ジャパンマイコンカーラリー2026 全国大会 ルールについての Q&A (Rev.2)

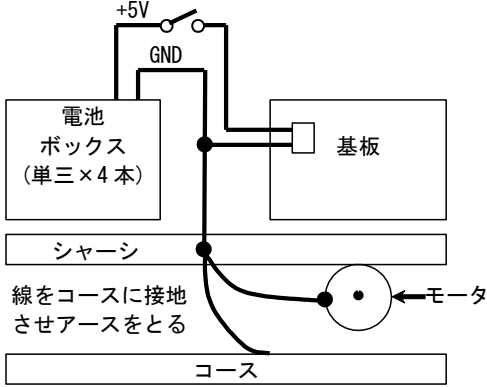
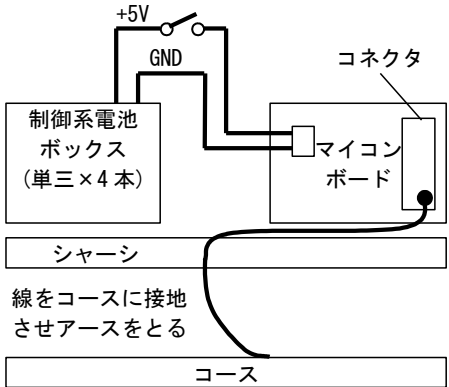
質問	回答
12	「実行委員会承認のモータを使用し、4 個以内とする。」との記述があるが、これは 1 輪につき 4 個以内なのか。ステアリングも含めた全体で 4 個以内なのか。	実行委員会承認のモータは、駆動輪に対して合計 4 個以内です。 駆動部とは、タイヤなどマシンを進ませるための部位を示し、サーボモータやステアリング (操舵) 機構は含みません。

4-4 ロータリーエンコーダ

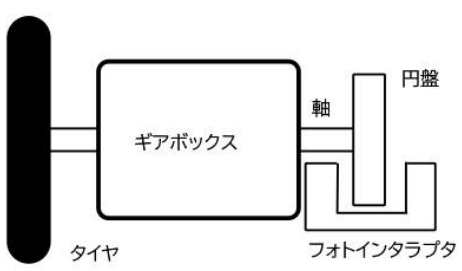
質問	回答
49	指定部品のロータリーエンコーダ(Ver.2 又は TypeS)を使用する場合、ロータリーエンコーダの配線はシールド基板の CN4(XH コネクタ)へ接続することになるが、指定部品のロータリーエンコーダ製作マニュアルでは 10P コネクタを使用することになっており、そのままではシールド基板に接続できない。 ロータリーエンコーダのコネクタを XH コネクタに変更してシールド基板へ接続してよいか。	電氣的・信号处理的な観点でキットの性能を向上させる改造ではなく、シールド基板に接続するために必要なコネクタ変更ですので問題ありません。
